Vermerk über die Änderungen des Bebauungsplanentwurf K 73.1 „Friedrich-Bender-Straße / Schwarzer Weg“ – 1. Änderung

Ergänzung des Höhenbezugspunktes am Südwestlichen Ende der Friedrich-Bender-Straße (Wendehammer)

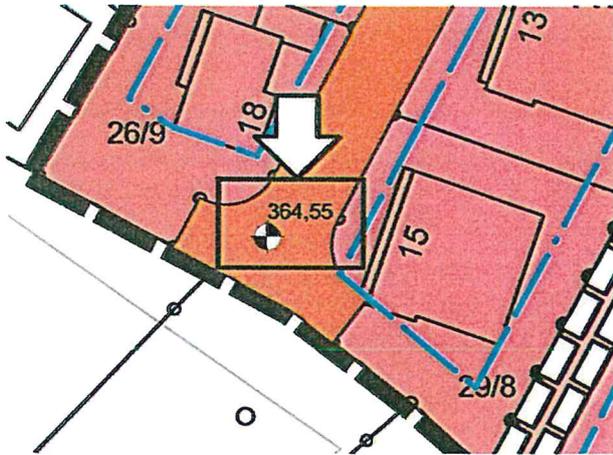
Gegenüber den mit der Einladung zugesendeten Unterlagen wurde am südwestlichen Ende der Friedrich-Bender-Straße im Wendehammer der Höhenbezugspunkt mit der Höhe 364,55 m ü NN wieder hinzugefügt.

Der Punkt ist bereits in der derzeit gültigen Fassung des Bebauungsplanes K73 vorhanden. Durch einen Übertragungsfehler beim Anlegen des neuen Plandokumentes fehlte er in den Unterlagen zur 1. Offenlage sowie in den aktuellen Unterlagen zur 2. Offenlage des Änderungsentwurfs. Der Punkt ist für das Konzept der Höhenfestsetzung erforderlich.

Wir bitten, die Wiederaufnahme des Höhenbezugspunktes 364,55 m in den Bebauungsplan zu beschließen.
